Planta de Pretratamiento de Lixiviados Relleno Sanitario Santiago Poniente

Noviembre - 2017

Solicitar a la SEREMI de Salud RM una modificación del proyecto “Ingeniería de Detalles de Pretratamiento de Lixiviados de Santiago Poniente” aprobado mediante la Res. Ex. N°14983 con fecha 13 de Julio de 2017.

Figura N° 2. Diagrama de componentes principales Proyecto Optimizado

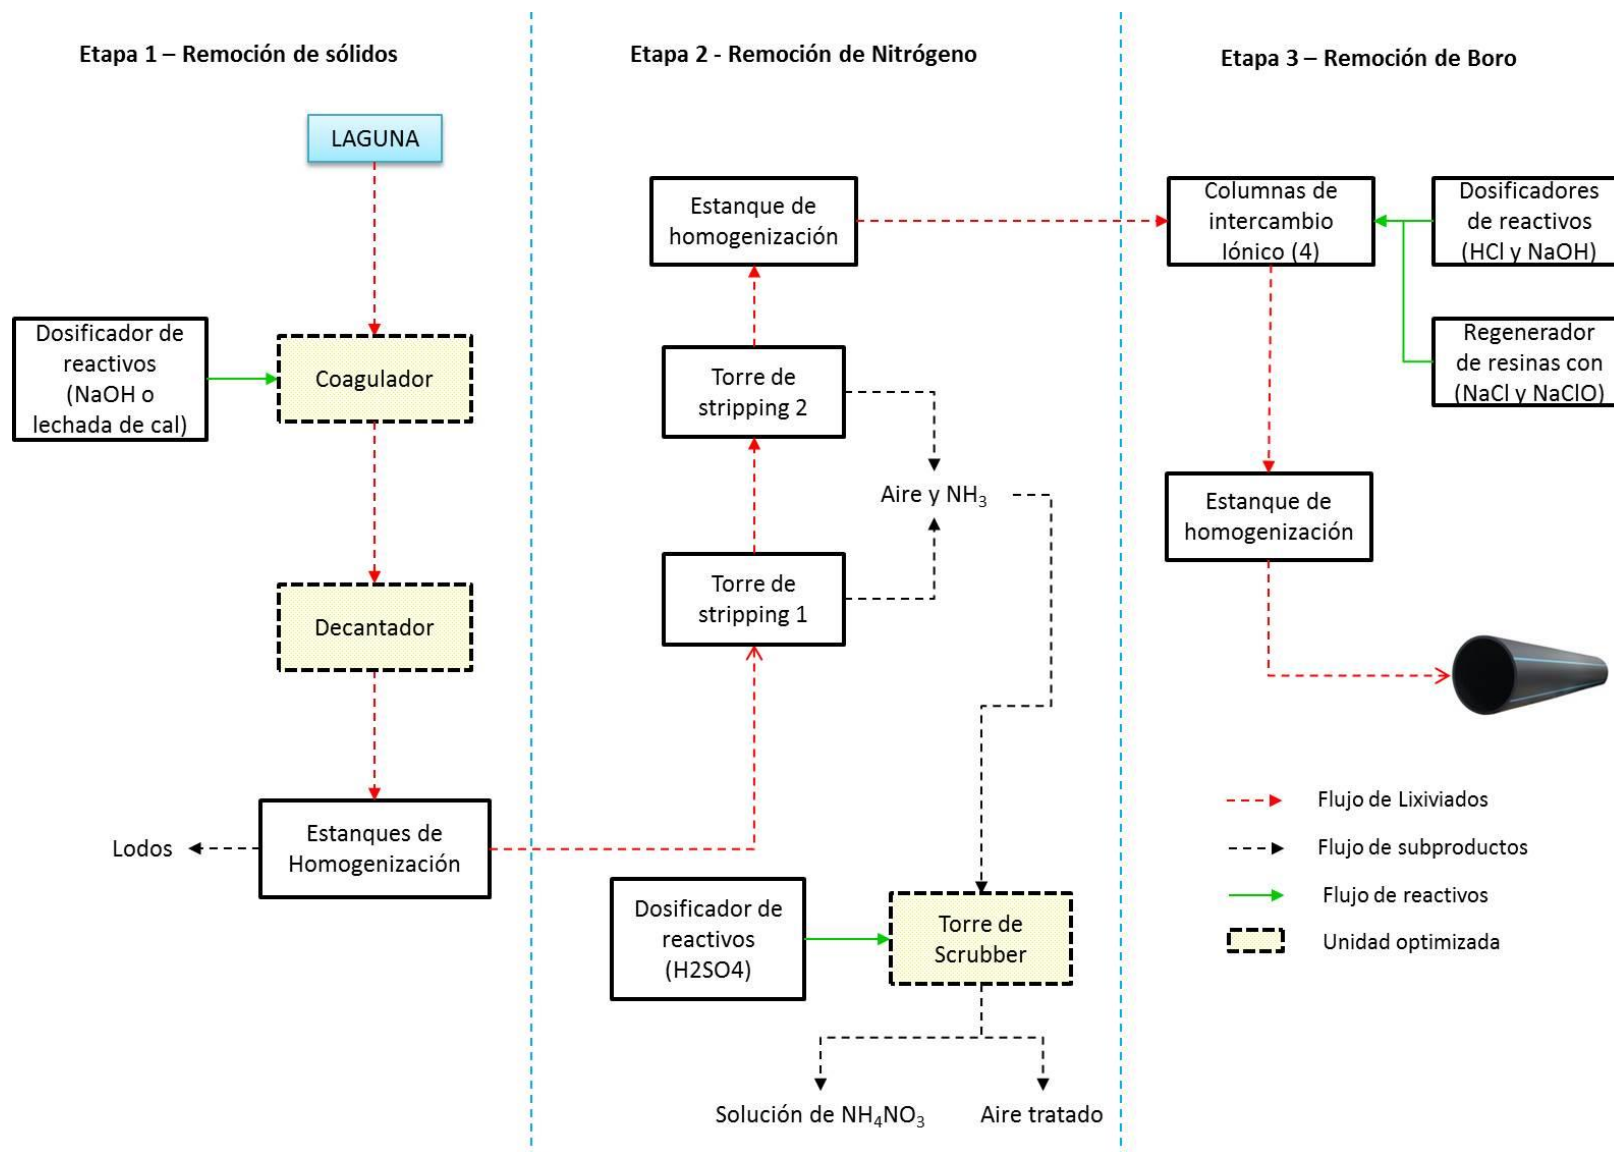
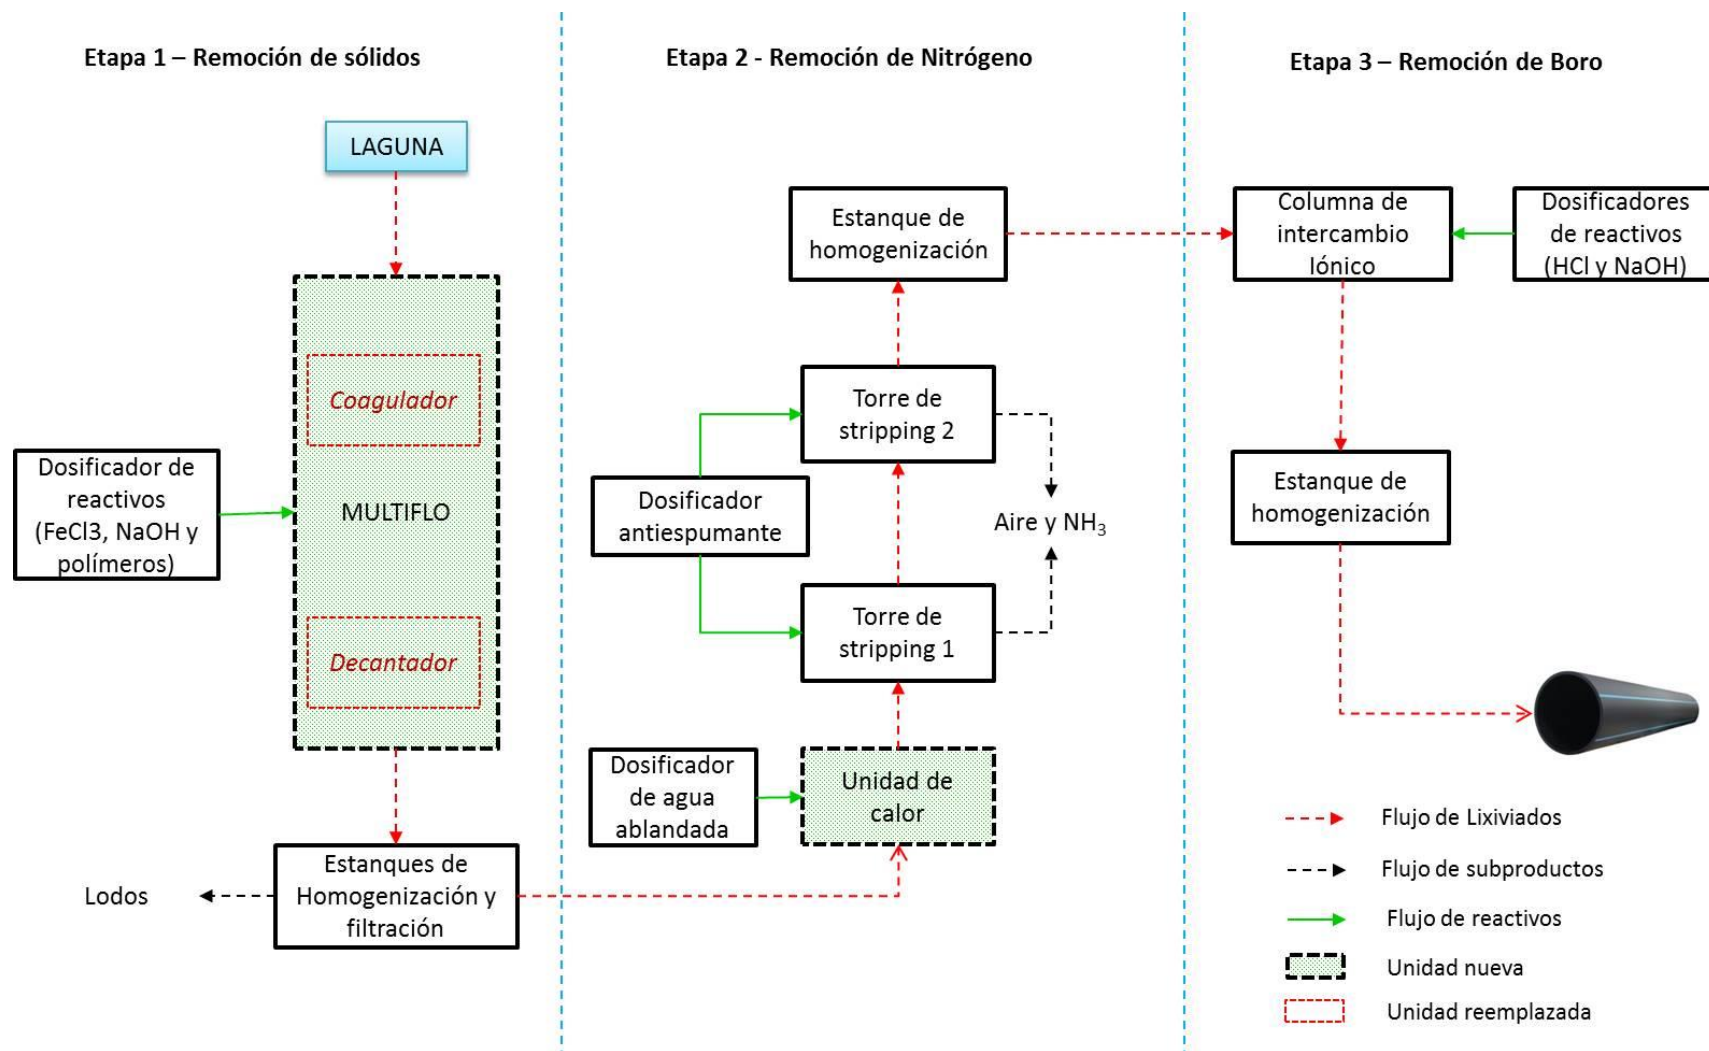
5. OPTIMIZACIÓN DEL SISTEMA

Durante el periodo de tramitación de la autorización de proyecto ingresada a la SEREMI de Salud RM se solicitó el apoyo de los expertos en tratamiento de lixiviados de la Dirección Técnica & Performance de Veolia en París, Francia. Para evaluar la propuesta, los expertos utilizaron WATERDIAG, software de simulación de procesos químicos, para emular el funcionamiento de la planta de pretratamiento a objeto de evaluar su desempeño. Como resultado del proceso de simulación se identificaron una serie de puntos de mejora relacionados con los requerimientos de insumos y generación de lodos en el proceso, situación que propició la revisión exhaustiva de la ingeniería y a la inclusión de una nueva propuesta que, considerando las mismas unidades de tratamiento, realice el tratamiento de lodos considerando una mejor *performance* técnica y ambiental. Las características de la optimización propuesta se presentan con detalle en el Anexo N°3, mientras que sus componentes principales (Figura N°2) se detallan a continuación:

La alta dureza del lixiviado a tratar implica un alto riesgo de incrustación tanto en los equipos de distribución como en el empaque de las torres de stripping. Como solución, se utilizará una unidad previa, que permitirá reducir la dureza del lixiviado antes de que alcance la columna del lecho empacado. La capacidad de tratamiento de esta unidad (Multiflo) es de 25 m³/hora y requiere del suministro de soda caústica y cloruro férrico, los que son surtidos mediante dosificadores adosados a contenedores IBC con una capacidad de un metro cúbico en cada caso, además de agua industrial y una solución de polímeros dosificados desde una instalación de mezcla y posterior bombeo a proceso.

En respuesta esta situación, la propuesta de mejora incorpora un sistema de calentamiento de lixiviados, a ser instalado previo a la etapa de desorción, para llevar el lixiviado a una temperatura de operación de 30°C, lo que permite reducir sustancialmente la demanda de aire, el consumo eléctrico y la demanda de reactivos.

El lixiviado pre calentado es bombeado hacia dos torres de stripping de 2,3 metros de diámetro y 12 metros de alto conectadas consecutivamente, en esta unidad se logra la separación de gases mediante la extracción forzada de gases en una corriente de aire que proviene desde la base, logrando eliminar el nitrógeno gaseoso presente en la solución como NH_3 . Si bien se espera una emisión de una mezcla aire y NH_3 a la atmosfera, éstas serían despreciables y considerarían una concentración de unos 6 litros de NH_3 por metro cubico de aire.

Un aspecto que ha sido previsto como potencial interferencia para la extracción de Boro tiene relación con la dureza residual del lixiviado desamonizado. Es por esta razón que previo a la alimentación de la columna de intercambio iónico para la remoción de Boro se incluye un estanque ablandador, con la finalidad de actuar como pulimiento en cuanto a la remoción de dureza del lixiviado mediante la utilización de cloruro de sodio. Ésta unidad consta de un estanque ablandador de 1.050 litros de capacidad y un sistema de dosificación de cloruro de sodio.

El lixiviado ablandando y desamonizado es bombeado hacia la columna (reactor) de intercambio iónico que contiene una resina selectiva y altamente eficiente en la remoción de Boro. Esta alternativa ha sido seleccionada, en desmedro de otras tecnologías disponibles (osmosis inversa por ejemplo), tras evaluar aspectos como la presencia de materia orgánica en el fluido y recuperación esperable.

- **Menor generación de lodos:** El proceso químico optimizado implica una generación de lodos significativamente menor al proceso original propuesto. El proceso de stripping sin el intercambiador de calor, requiere un consumo de Cal o NaOH cuya adición en lixiviados genera una gran cantidad de partículas finas y a un pH elevado la efectividad en la disminución de carga orgánica puede alcanzar niveles intermedios, lo que puede derivar en un aumento de las dosis de reactivos. Con la modificación planteada los consumos disminuyen y su eficiencia es mayor.

- **Mayor eficiencia de remoción:** Según el criterio experto, el proceso de stripping post el intercambiador de calor, logra mayor eficiencia en los ajustes de pH requeridos para el proceso de remoción de NH_3 por stripping.

- **Manejo de sustancias peligrosas no considerado:** El proceso aprobado podría requerir esfuerzos asociados al lavado de equipos con ácido sulfúrico en la etapa de remoción de sólidos, lo que a su vez podría generar sales de amonio diluidas. La optimización propuesta considera un equipo altamente selectivo para la remoción de sólidos (Multiflo) y un filtro multimedia que reducen significativamente la necesidad de lavado de equipos en la etapa de remoción de sólidos. Asimismo, la unidad de calor permite disminuir considerablemente los requerimientos de reactivos, lo que disminuye los aportes de sólidos suspendidos al proceso requiriendo un esfuerzo de limpieza menor.

- **Eficiencia del tratamiento de Boro:** la solución optimizada para el tratamiento de Boro es más eficiente ya que considera una resina altamente selectiva que permite utilizar un solo reactor de intercambio iónico en vez de los 4 reactores considerados en el proyecto inicial.
